**Avis de la Mission Régionale d'Autorité environnementale
Nouvelle-Aquitaine
sur le projet de centrale agrisolaire sur la commune de
Moncrabeau (47)**

n°MRAe 2025APNA124

dossier P-2025-17892

Localisation du projet : Commune de Moncrabeau (47)
Maître(s) d'ouvrage(s) : société SASU MANIA 01
Avis émis à la demande de l'Autorité décisionnaire : Préfet de Lot-et-Garonne
En date du : 21 mai 2025
Dans le cadre de la procédure d'autorisation : permis de construire
L'Agence régionale de santé et le préfet de département au titre de ses attributions dans le domaine de l'environnement ayant été consultés.

Figure 161 : Représentation du projet sur le site nord (ouest) par rapport aux enjeux écologiques globaux après évitement

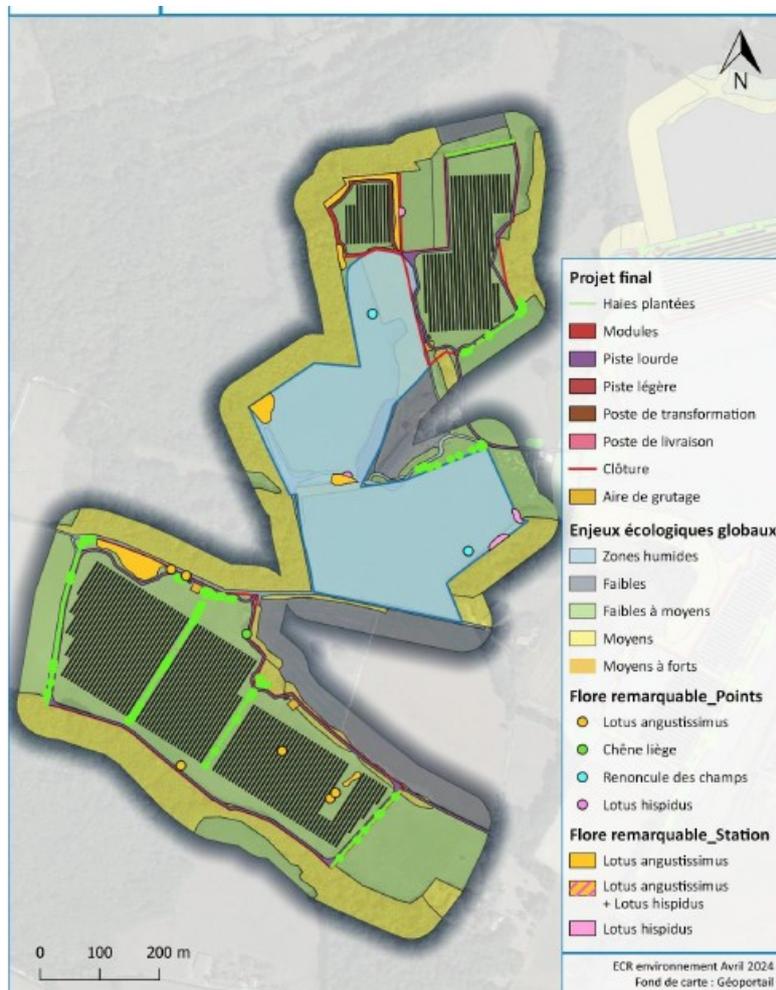
Le porteur de projet a privilégié l'éviterment des zones à enjeux, en évitant les zones humides et celles des espèces floristiques patrimoniales.

Des cartographies représentant le projet après évitement par rapport aux enjeux écologiques identifiés figurent utilement en page 238 et suivants.

Toutefois, la MRAe recommande que soit vérifiée la cohérence entre les mesures prises pour lutter contre le risque incendie (obligations légales de débroussaillage dites OLD au-delà du périmètre clôturé du parc photovoltaïque) et leurs impacts potentiels sur la faune et la flore.

Elle recommande par ailleurs que soit vérifiée l'absence de nécessité de déposer une demande de dérogation pour les espèces protégées auprès du service compétent, en particulier pour le cortège de l'avifaune des milieux semi-ouverts.
